| BETR. Wijzigingen 1988 | | NO. 14 |

Service Bulletin

SAMENVATTING WIJZIGINGEN MODELJAAR 1988

Nieuwe regelenheid voor motor B230F

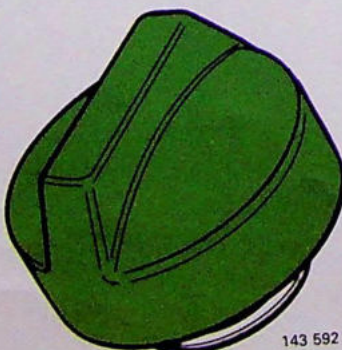
De nieuwe regelenheid wordt in verband met betere koud-start eigenschappen en eventueel afslaan ingevoerd.

- Afgestelde chokewerking, dwz. brandstofmengsel tijdens de chokewerking iets rijker om afslaan te verhinderen.
- Rhythmische regeling koud-starten, dwz. een reeks korte brandstofinspuitingen in plaats van één lange.
- De vollastverrijking is zo afgesteld, dat de temperatuur van de uitlaatgassen wordt begrensd.

Nieuwe bobine-/bougiekabels en bougies

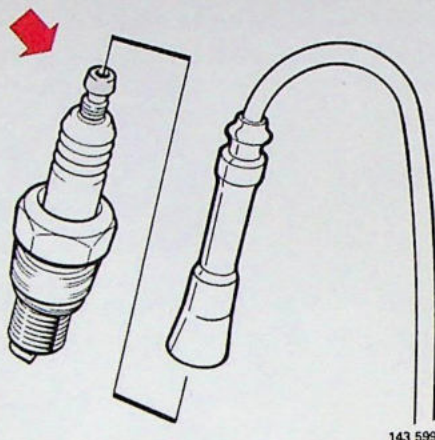
Alle auto's met benzinemotoren hebben nieuwe bougies en nieuwe bobine-/bougiekabels gekregen.

De bobine-/bougiekabels bestaan uit een speciaal type weerstandskabel. De bougie-aansluitingen zijn zo gewijzigd, dat de aansluitmoer van de bougies er nu bovenop kan zitten. De bougies zijn speciale resistorbougies met ingebouwde ontstoring.

Nieuwe toerental-/positiegever

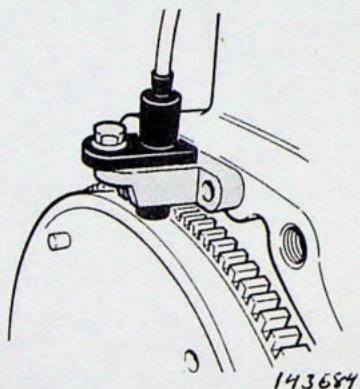
De plaats van de toerental-/positiegever is bij de B230K gewijzigd. Deze zit nu op een steun op het motorblok recht boven het vliegwiel. Door de nieuwe plaats is de geveer beter bereikbaar.

Door de nieuwe steun is ook het uiterlijk van de geveer iets gewijzigd.

Zijknipperlicht

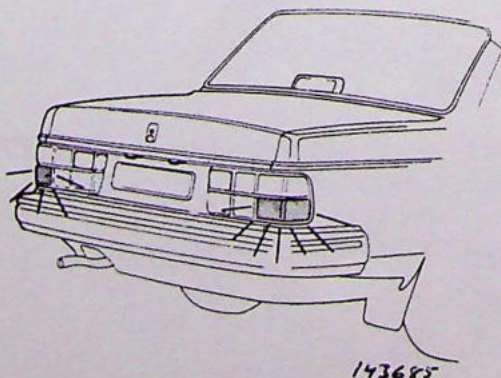
De fitting in het zijknipperlicht zit met een bajonetfitting in het lamphuis. De stekerverbinding is vergrendelbaar en de bussen in de stekerverbinding zijn vocht dicht.

Mistachterlampen

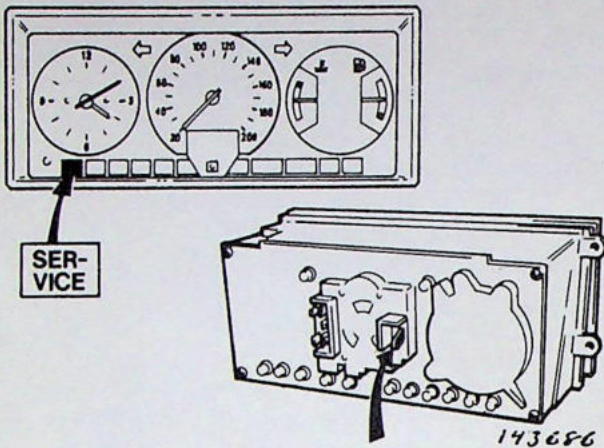
Het relais voor de mistachterlampen is verval len. De mistachterlampen branden echter onder dezelfde voorwaarden als daarvoor.

Alle handgeschakelde versnellingsbakken met naaldlagers

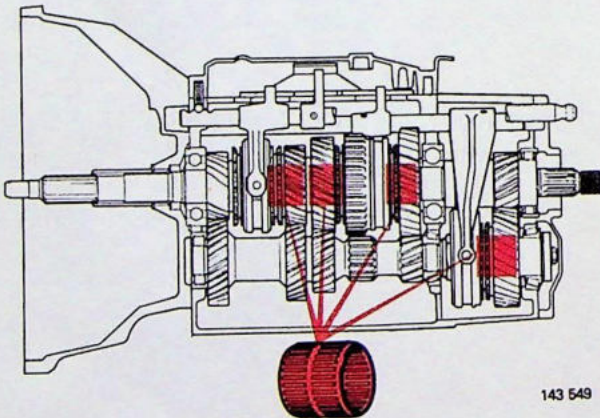
De losse wielen van de 1e, 2e en 3e versnelling hebben nu bij handgeschakelde versnellingsbakken naaldlagers. Bij de M47 II had het losse wiel van de 5e versnelling al een naaldlager.
